INSTALLATIONS ÉLECTRIQUES À BASSE TENSION ET À TRÈS BASSE TENSION (Livre 1 – AR 08/09/2019)

Adresse du contrôle:	Rue de Dalhem 19, 4600 VISÉ		
Code EAN installation:	NC		
Tarif compteur(s):	Jour	Cabine HT privée:	Non
Numéro compteur(s):	5782780	GRD:	RESA
Index compteur(s):	33605,8	Type de locaux:	Maison individuelle
Type d'installation:	Unité d'habitation

Conformément aux prescriptions du Livre 1 – Installations à basse tension et à très basse tension – Procédure interne QPRO/ELE/001			
Type de contrôle:	Visite de contrôle vente ancienne installation domestique (8.4.2)		
Date de réalisation:	<input checked="" type="checkbox"/> Avant le 01/10/1981	<input checked="" type="checkbox"/> Après le 01/10/1981 et avant le 01/06/2020	<input type="checkbox"/> Après le 01/06/2020
Notes:	Voir rubrique "CONSTATATIONS - Remarques"		
Dérogations (Partie 8):	Appliquées		
Réinspection au rapport:	/

Plan de position simplifié ou photo/schéma de l'installation (électrique):

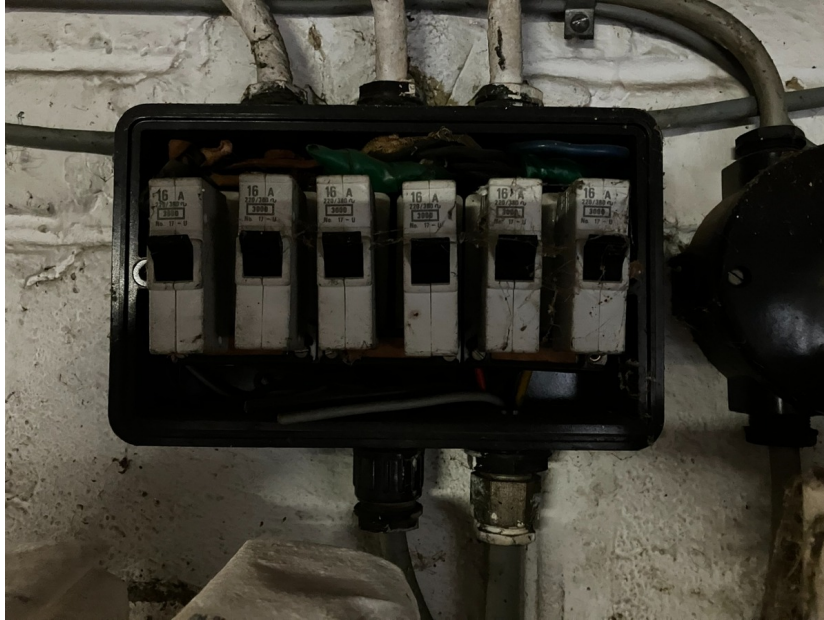
- 4.05. - Le tableau de répartition et de manoeuvre doit être remplacé; le degré de protection contre les chocs électriques par contact direct est insuffisant. (Livre 1, Sous-section 4.2.2.3./5.3.5.1. (a))
Explication: Voir photos
